**VILLE DE ROUEN : AVIS SUR LE PROJET DE PLAN LOCAL D'URBANISME DE LA METROPOLE ROUEN NORMANDIE ARRETE LE 28 FEVRIER 2019 –
ANNEXE 1 A LA DELIBERATION DU 04 AVRIL 2019**

Référence de document	Document original version « arrêt du PLU 28/02/2019 »	Proposition de modifications Points particuliers surlignés
3.2 Tome 4 - OAP sectorielles Luciline (540 F)	Luciline - 540F Rouen - Traduction graphique de l'OAP  Programme ■ Vocation ■ Vocation mixte Insertion urbaine ■ Emprise du bâti ■ Front bâti Desserte et organisation viaire ■ Liens existants ■ Rue ou voie existante ■ Cheminement doux (piétons et/ou vélos) ■ Maillage à créer ■ Maillage principal ■ Cheminement doux Qualité paysagère et environnementale ■ Éléments à préserver / à protéger ★ Éléments d'intérêt patrimonial ● Aire ■ Éléments à créer ■ Zone à dominante végétale ■ Cône de vue Indicateurs informatifs □ Unités cadastrales □ Périmètre de l'OAP ■ Bâti existant	Luciline - 540F Rouen - Traduction graphique de l'OAP  Programme ■ Vocation ■ Vocation mixte Insertion urbaine ■ Emprise du bâti ■ Front bâti Desserte et organisation viaire ■ Liens existants ■ Rue ou voie existante ■ Cheminement doux (piétons et/ou vélos) ■ Maillage à crée

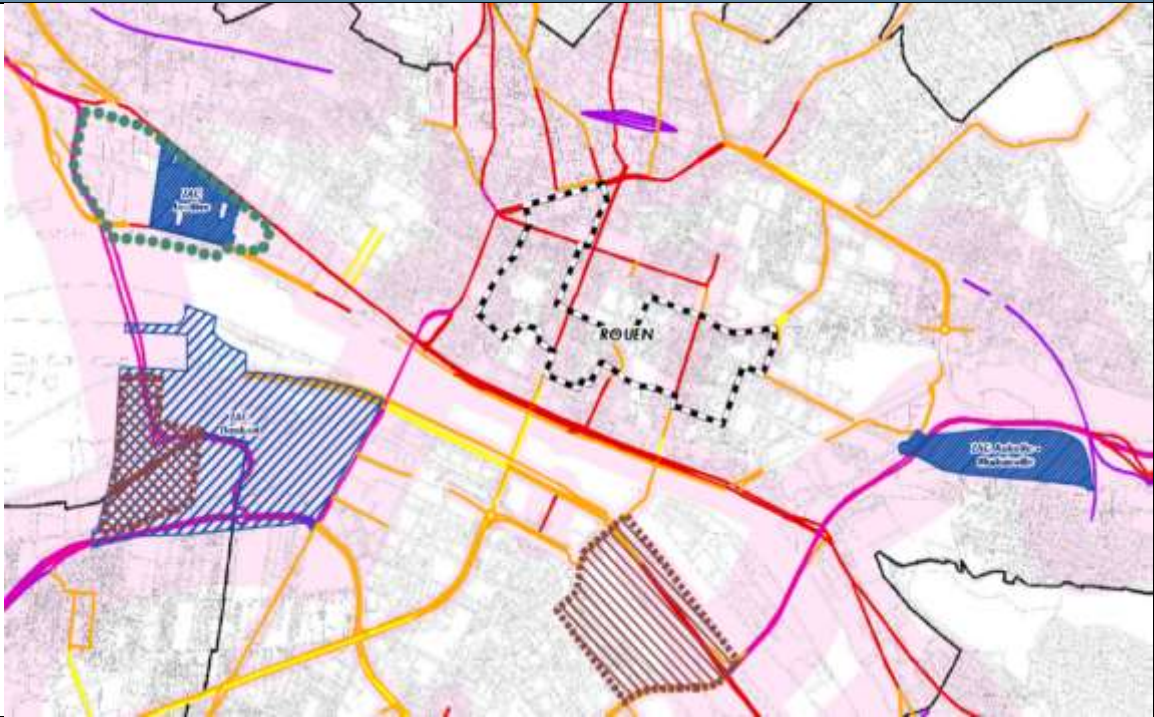
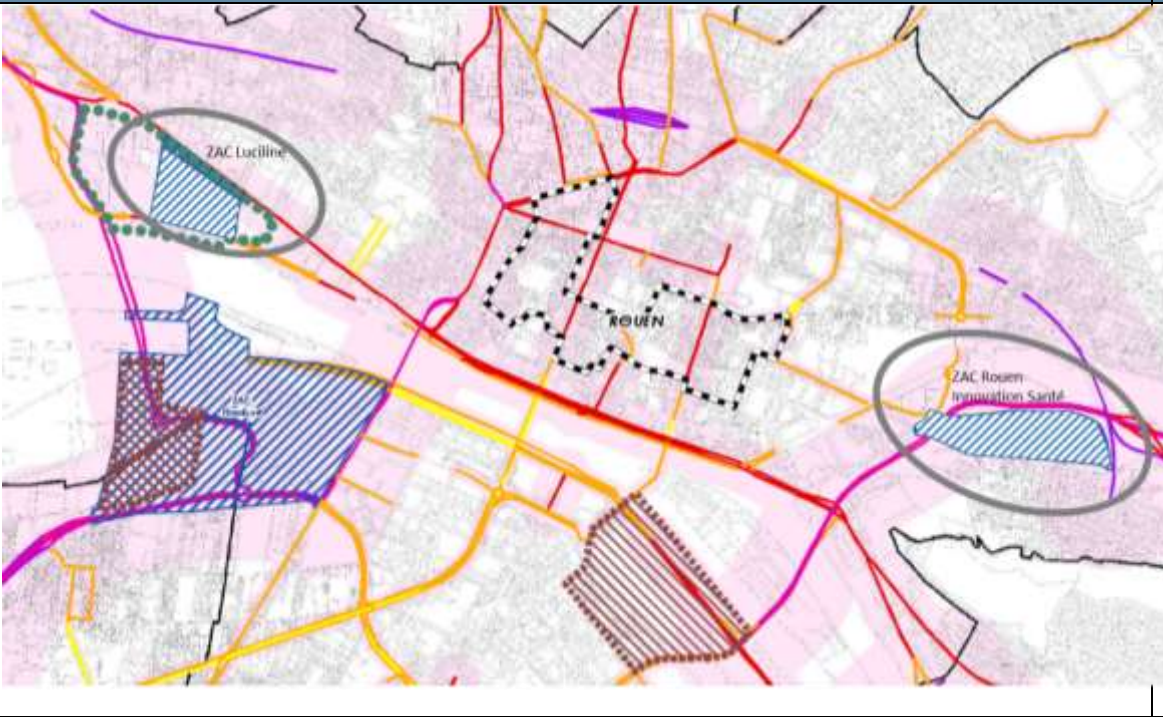
Référence de document	Rédaction de l'article version « arrêt du PLUi 28/02/2019 »	Proposition de nouvelle rédaction Modifications surlignées	
			Modifications d'éléments de trame verte et bleue Nouvelles intégrations au zonage Parc/Cœur d'Ilot/coulée verte Jardin Jules Ferry (devant l'école Jules Ferry, Mont Gargan)
